**Demande d'autorisation environnementale au titre des ICPE
déposée par la société CRISTAL ECO CHALEUR en vue
d'augmenter la capacité de production de chaleur de la
chaufferie située 2 rue de l'Union sur le territoire de la
commune de CARRIERES SUR SEINE**

RAPPORT DE L'ENQUETE

ANNEXE

**Avis délégué
de la Mission régionale d'autorité environnementale d'Île-de-
France sur la modification de la chaufferie exploitée par la
société Cristal écochaleur sur le territoire de la commune de
Carrières-sur-Seine (78) dans le cadre du projet de
développement d'un réseau de chaleur intercommunal**

Figure 4 : zone de danger en cas d'explosion du local chaufferie - Source : étude de danger p. 418

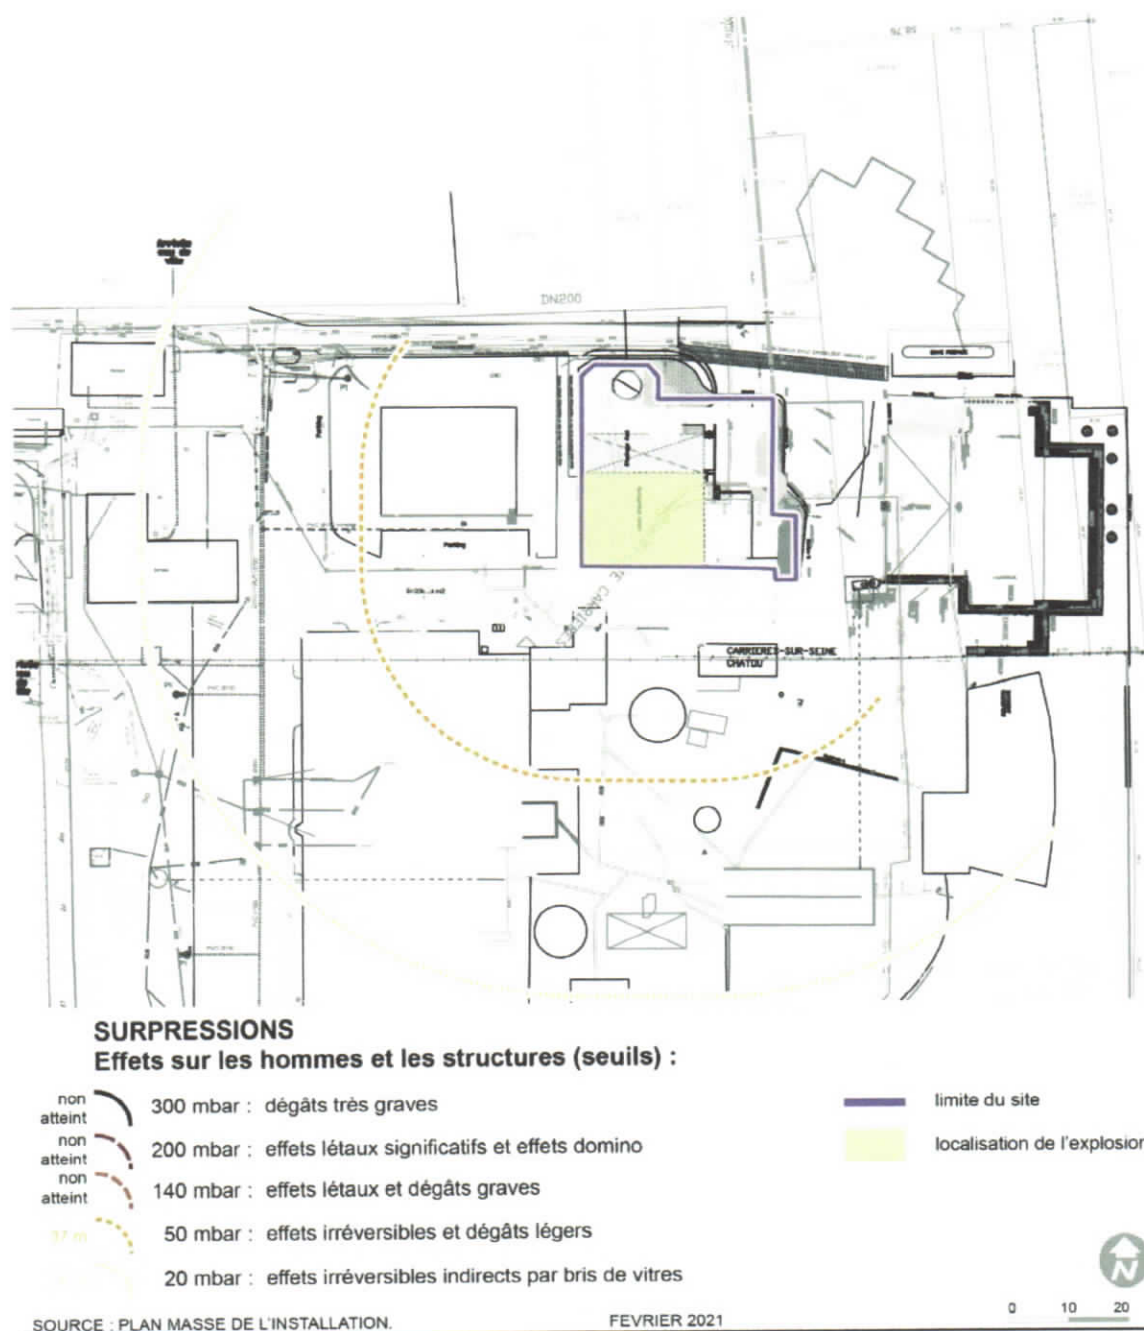
Les résultats de ces modélisations (p. 417) montrent des effets de surpression des explosions en milieu confiné :

- les effets de surpression à partir de la chaufferie impactent les zones situées au sud et à l'ouest à l'extérieur du site de la chaufferie ;

Figure 5: : zone de danger en cas d'explosion de la fosse - Source : étude de danger p. 419

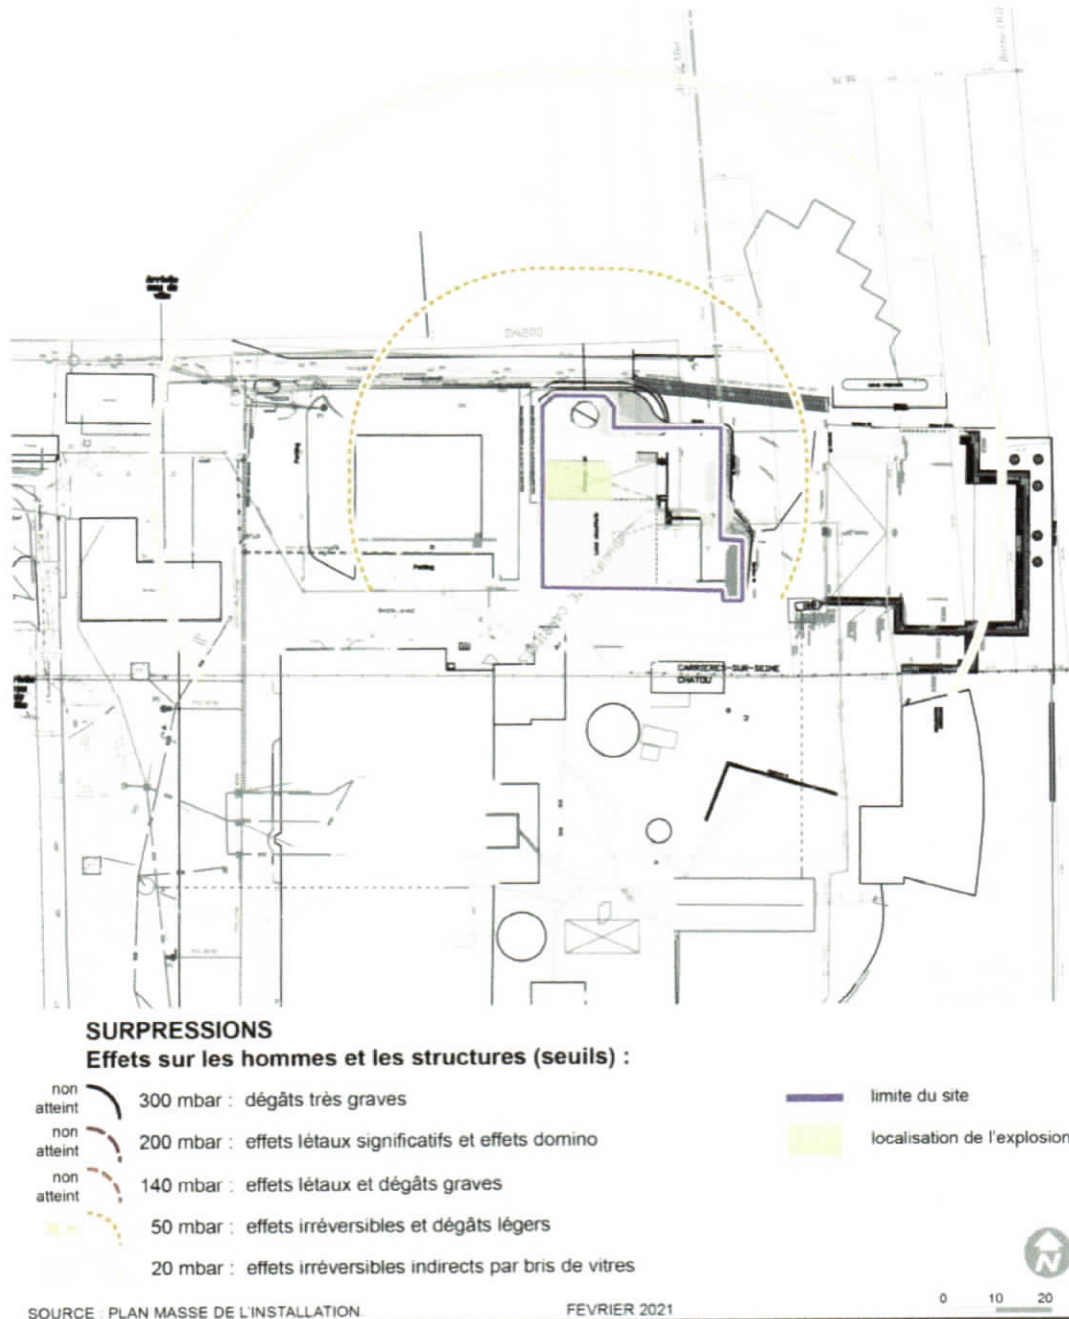
les effets de surpression à partir de la fosse impactent les zones situées au nord, à l'est et à l'ouest à l'extérieur du site de la chaufferie.

La classe de probabilité d'occurrence de ce phénomène dangereux de type « Explosion en milieu confiné » est évaluée (p. 420) à E, correspondant à un évènement possible mais extrêmement peu probable. Le niveau de
